Licitación Publica 05/2025**“Unidad Penitenciaria N°8 Alto Perfil Piñero. Construcción Edificio Control Exterior y Obras de Infraestructura”****CIRCULAR N°3 – SIN CONSULTA**

Por este medio la Unidad Ejecutora de Infraestructura comunica a los oferentes de la licitación pública N°05/2025 las siguientes aclaraciones:

ESTRUCTURA EDIFICIO CONTROL EXTERIOR + CABINA DE MEDICION Y MANDO (EPE)

EQUIPAMIENTO CABINA DE MEDICION Y MANDO (EPE)

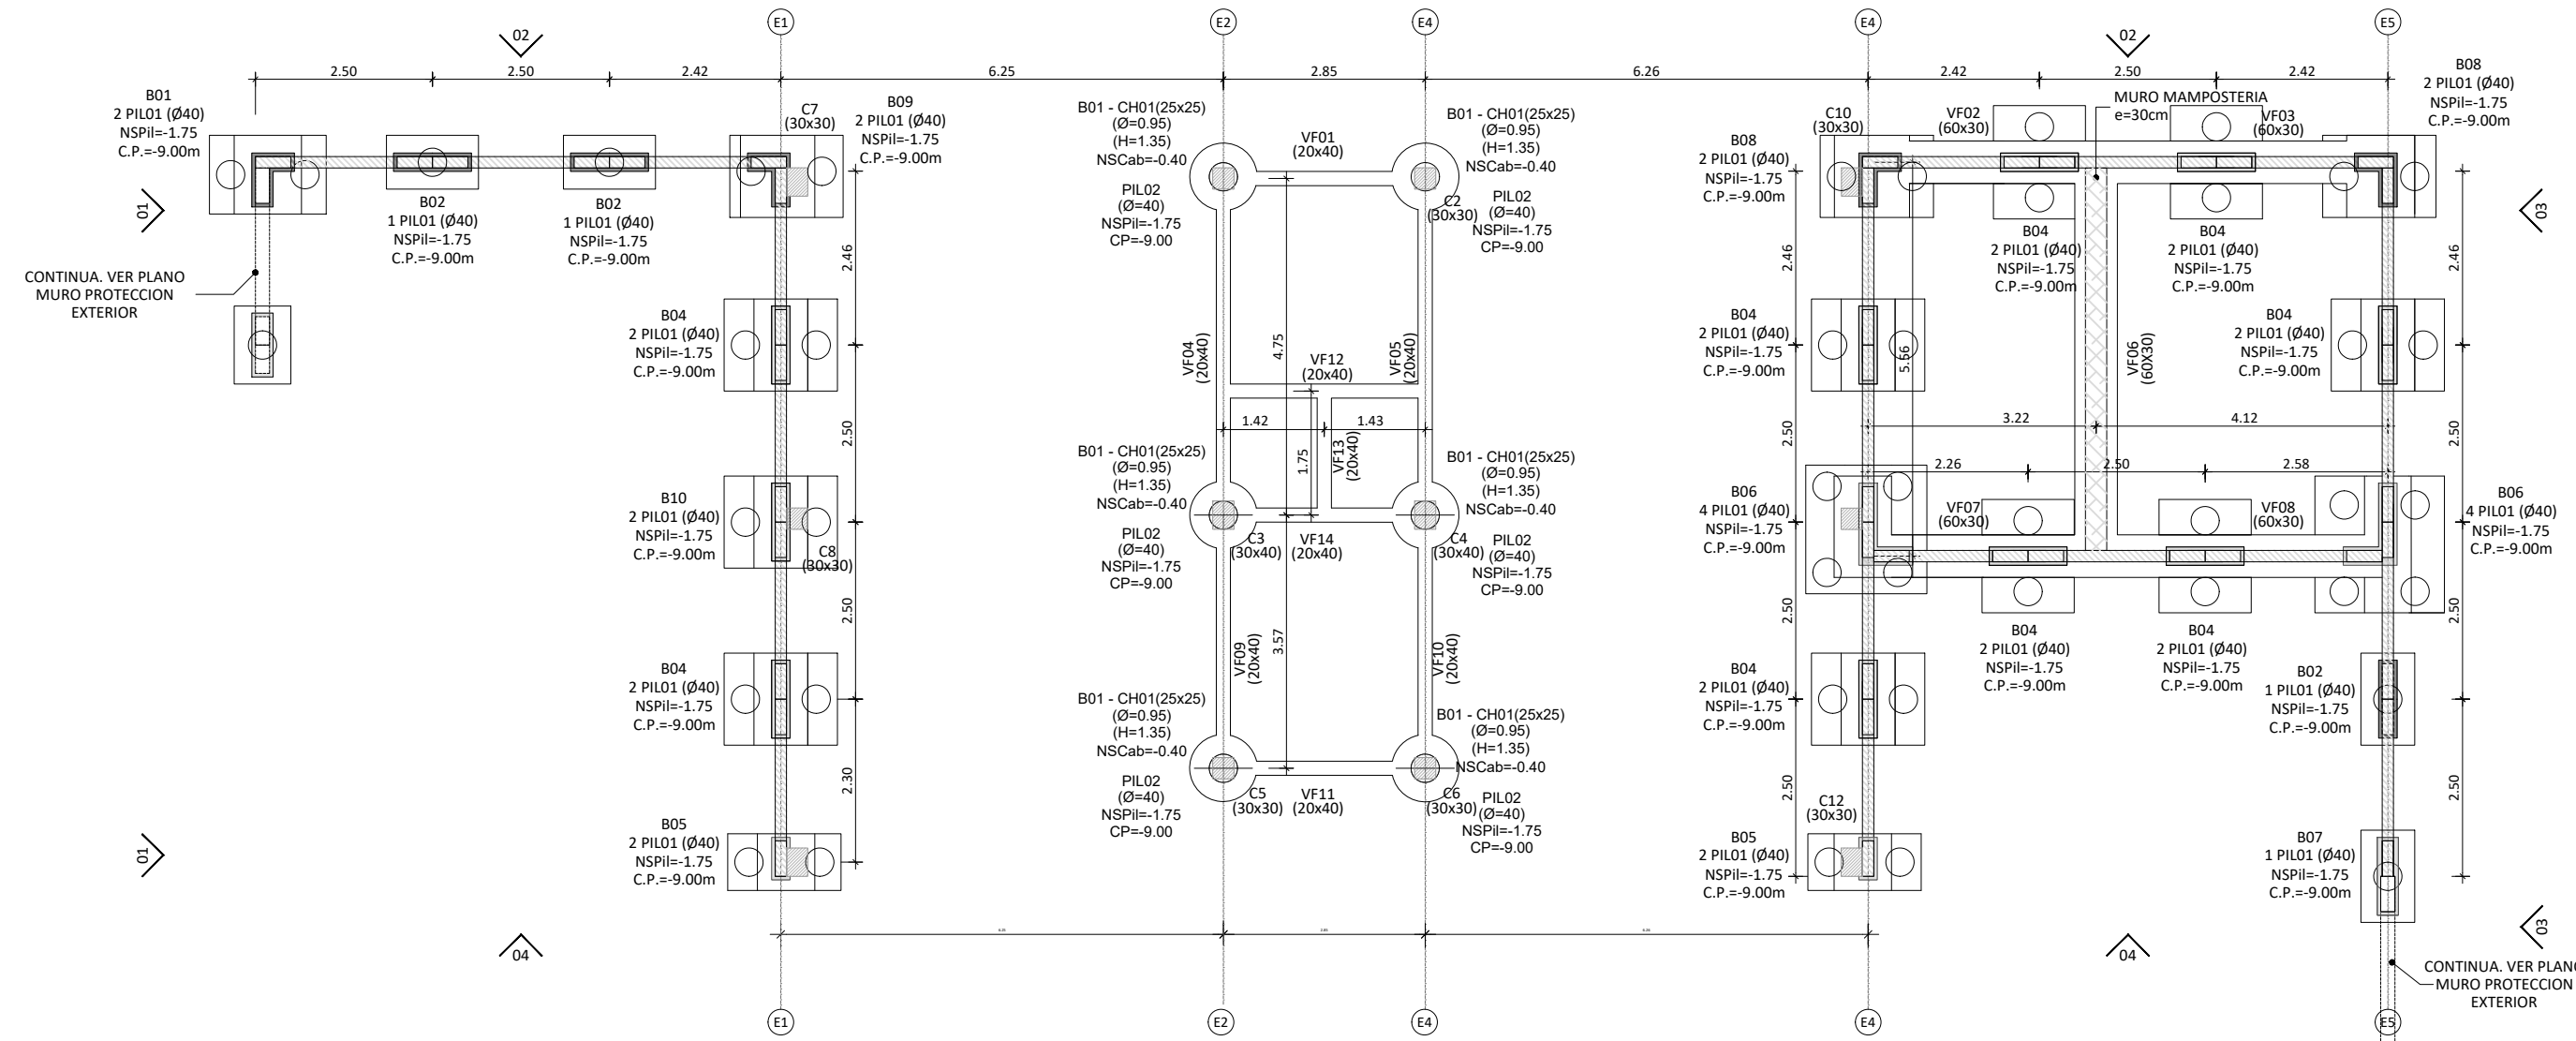
El equipamiento de la cabina de medición y maniobra (lado EPE / lado cliente) de la Unidad Penal N°08, deberá ajustarse a la Especificación ETN099 (EPE), punto 2.4.

EQUIPAMIENTO A INSTALAR EN NUEVA CMyM UNIDAD PENITENCIARIA N° 8

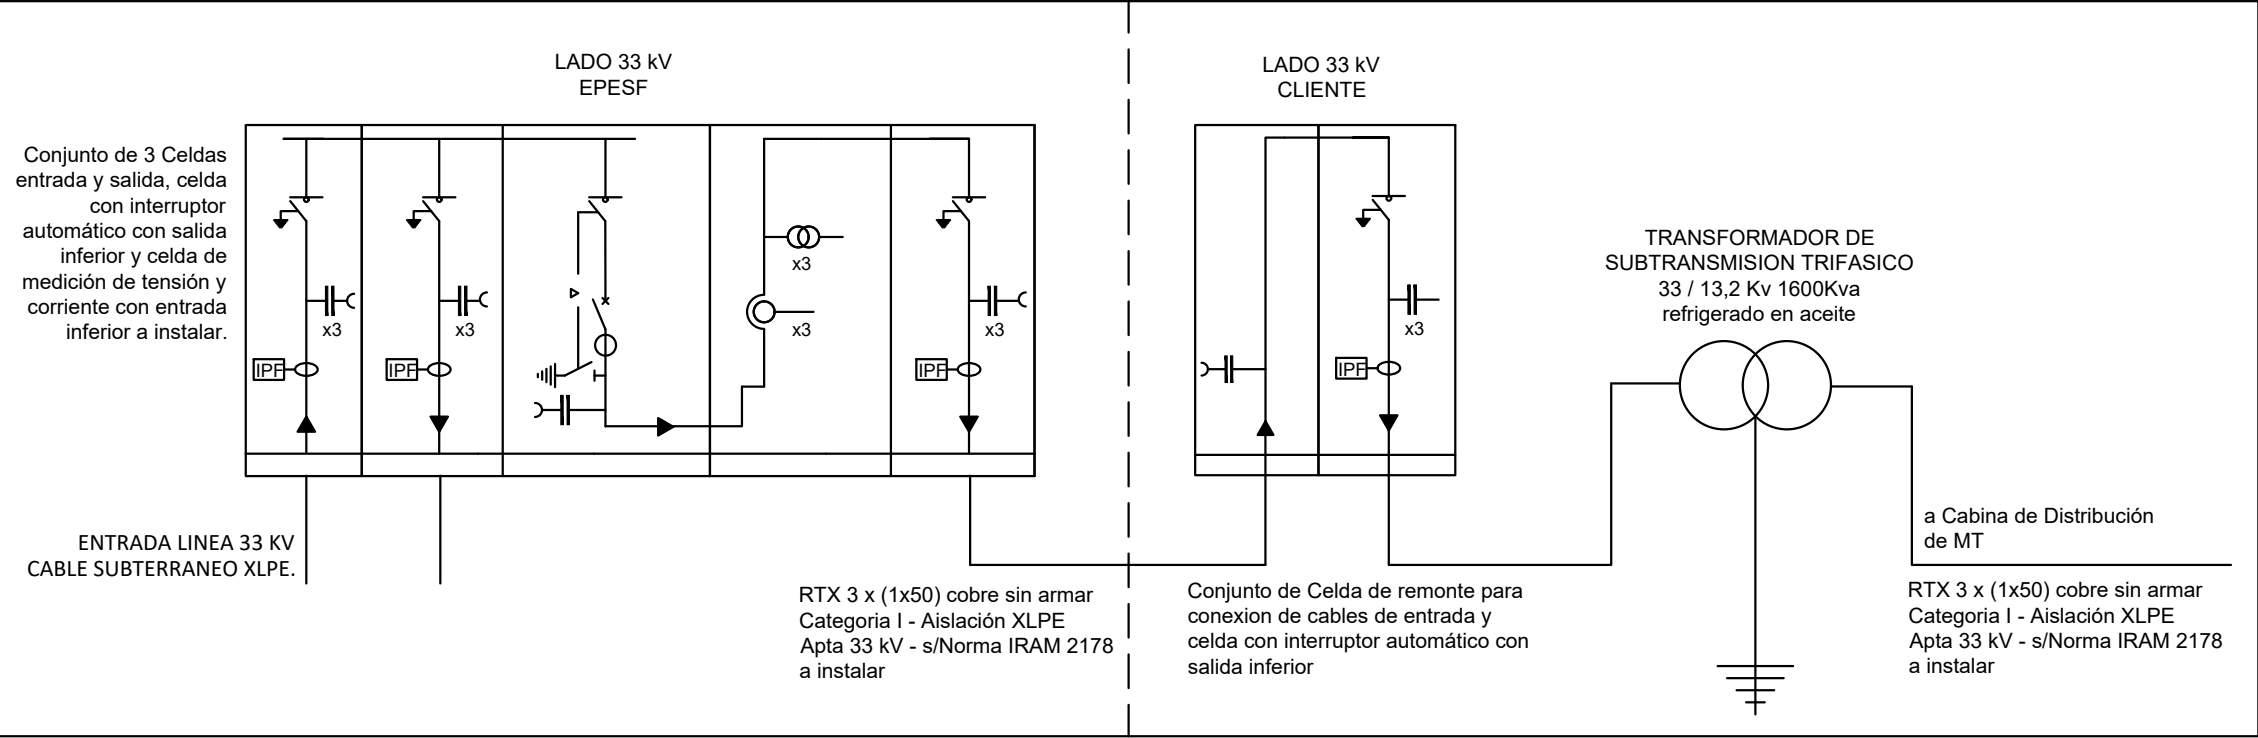
Se anexa a esta circular el siguiente plano indicativo (03-LP05-25- Circular 3 SC.pdf), en donde la empresa contratista deberá presentar los planos de arquitectura correspondiente a estas modificaciones.
